**Forum mondial de l'harmonisation
des Règlements concernant les véhicules**

Groupe de travail de l'éclairage et de la signalisation lumineuse

**Règlements ONU^{os} 37 (Lampes à incandescence),
99 (Sources lumineuses à décharge) et 128 (Sources lumineuses
à diodes électroluminescentes) et Résolution d'ensemble
sur une spécification commune des catégories de sources lumineuses****Proposition d'amendement [7] à la Résolution d'ensemble
sur une spécification commune des catégories
de sources lumineuses (R.E.5)****Communication de l'expert du Groupe de travail « Bruxelles 1952 »
(GTB)***

Le texte ci-après, établi par l'expert du GTB, vise à introduire les nouvelles catégories de sources lumineuses à diodes électroluminescentes (DEL) de substitution W5W/LEDK et WY5W/LED dans la Résolution d'ensemble sur une spécification commune des catégories de sources lumineuses (R.E.5) (ECE/TRANS/WP.29/1127). Les modifications qu'il est proposé d'apporter au texte actuel de la Résolution figurent en caractères gras pour les ajouts et biffés pour les suppressions. La présente proposition est étayée par le document informel GRE-81-04.

Figure 1

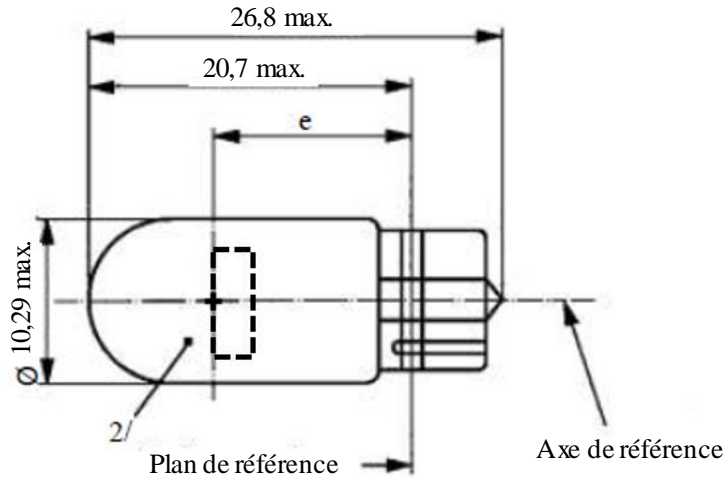
Après les feuilles R5W/LED/1 à 4, ajouter les nouvelles feuilles W5W/LED/1 à 4, comme suit :

Les dessins ont pour seul but d'illustrer les principales dimensions (en mm) de la source lumineuse à DEL.

Figure 2

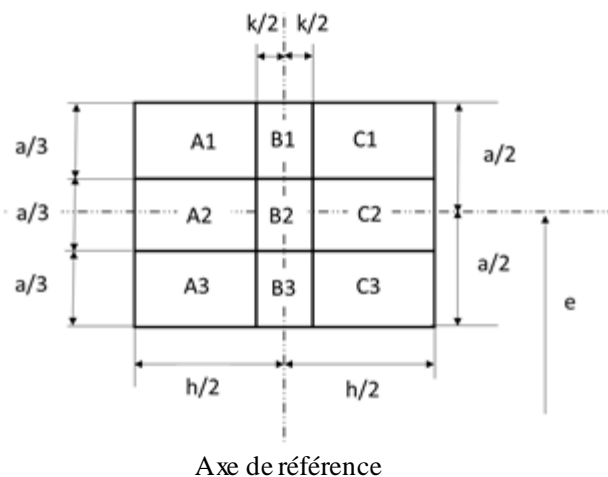
L'emplacement de la zone d'émission de lumière est contrôlé, à la tension d'essai, au moyen du gabarit de positionnement défini à la figure 2, qui permet de visualiser les projections, dans le plan C_0 , selon différentes directions $\gamma = 0^\circ$ (visée de dessus), $\pm 45^\circ$ (visée oblique) et $\pm 90^\circ$ (visées frontale et arrière) (C et γ tels que définis à la figure 3).

La proportion du flux lumineux total émis dans la direction de visée à partir des différentes zones doit être :

Pour l'ensemble des zones A, B et C, supérieure ou égale à 70 % ;

Pour la zone B, supérieure ou égale à 20 % ;

Pour chacune des zones A et C, supérieure ou égale à 15 % ;

Pour l'ensemble des zones A1, B1 et C1, inférieure à 50 % ;

Pour l'ensemble des zones A2, B2 et C2, supérieure à 20 % ;

Pour l'ensemble des zones A3, B3 et C3, inférieure à 50 %.

Figure 3

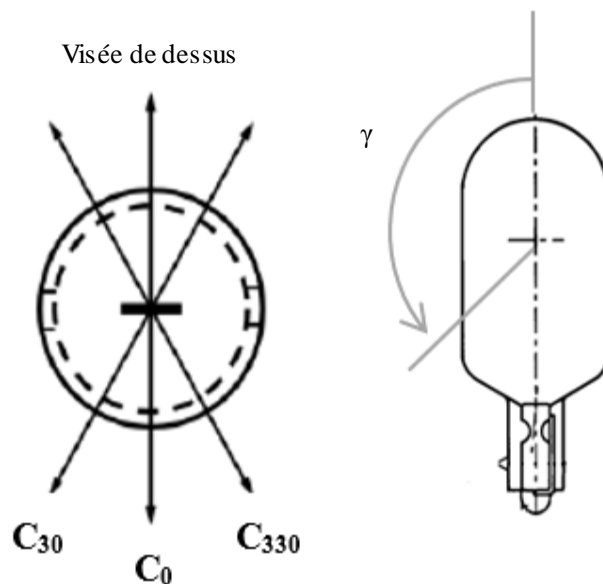
L'essai ci-après vise à déterminer la répartition normalisée de l'intensité lumineuse de la source lumineuse dans les plans C tels qu'indiqués dans la figure 3, à la tension d'essai. L'intersection de l'axe de référence et du plan de référence est utilisée comme origine du système de coordonnées.

La source lumineuse est montée sur une plaque au moyen des douilles correspondantes. La plaque est fixée sur le plateau du goniomètre au moyen d'une patte de fixation, de manière à ce que l'axe de référence de la source lumineuse soit dans l'alignement de l'un des axes de rotation du goniomètre. Le réglage de mesure correspondant est décrit à la figure 3.

Les mesures doivent être effectuées dans les plans C, qui contiennent l'axe de référence de la source lumineuse. Les plans C à mesurer sont C_0 , C_{30} et C_{330} . Les points d'essai pour chaque plan et plusieurs angles polaires γ sont précisés dans le tableau 3.
